SCHÖNKIRCHNER KIES
Kiesgewinnungs- und -verwertungs GmbH;
Erweiterung Kiesgewinnung und Bodenaushubdeponie
Gstössrieden

UMWELTVERTRÄGLICHKEITSGUTACHTEN

Fachliche Auseinandersetzung
mit den eingelangten Stellungnahmen/Einwendungen

Im Auftrag: Amt der NÖ Landesregierung, Abteilung RU4, UVP-Behörde, RU4-U-737
St. Pölten, April 2017

Abbildung 1: Vorhabensrelevante Zusatzbelastung durch Staubniederschlag bei Abbau auf Hannah II, das betroffene Grundstück ist grün umrandet.

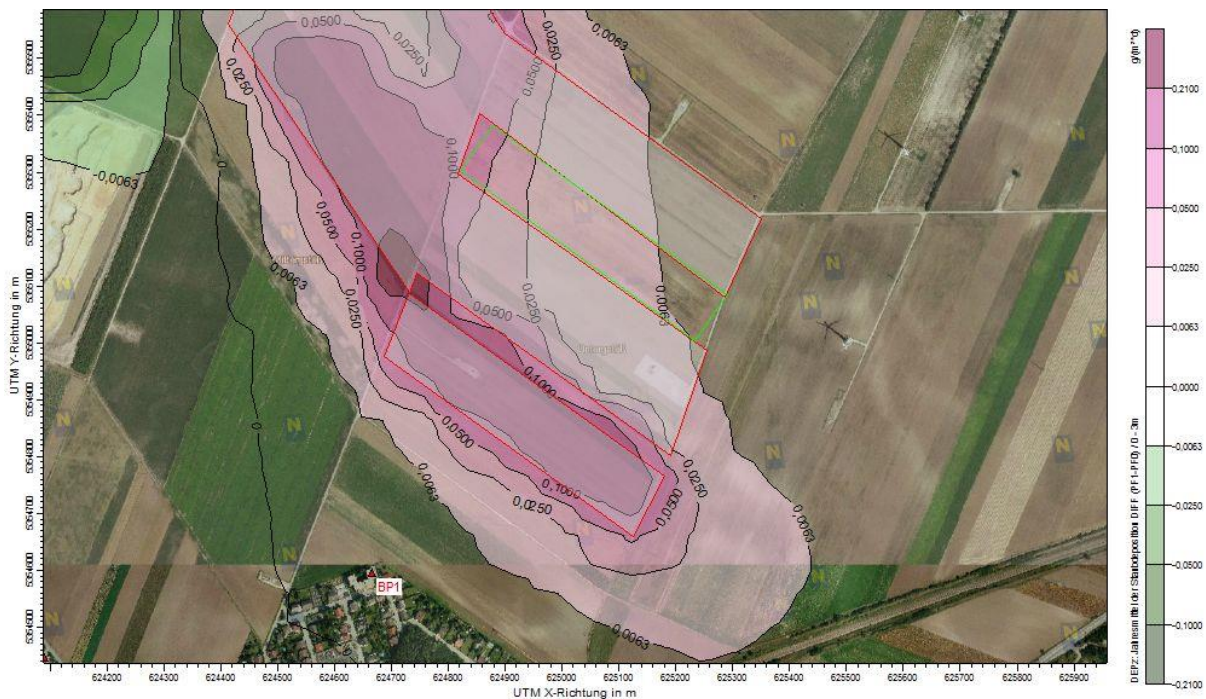
Zur Stellungnahme 2, von BASCH Brigitte DI

Die Immissionsbeiträge des gegenständlichen Projekts für das Grundstück 569 werden im Analogieschluss zu den durchgeführten Berechnungen der Zusatzbelastungen bei Abbau auf Hannah II ermittelt. Sowohl für die Staubdeposition als auch für den Jahresmittelwert von NO_x ist von der Einhaltung der jeweiligen Grenzwerte auf dem Grundstück 569 auszugehen (siehe auch Stellungnahme DI Reinhard Ellinger vom 2.12.2016).
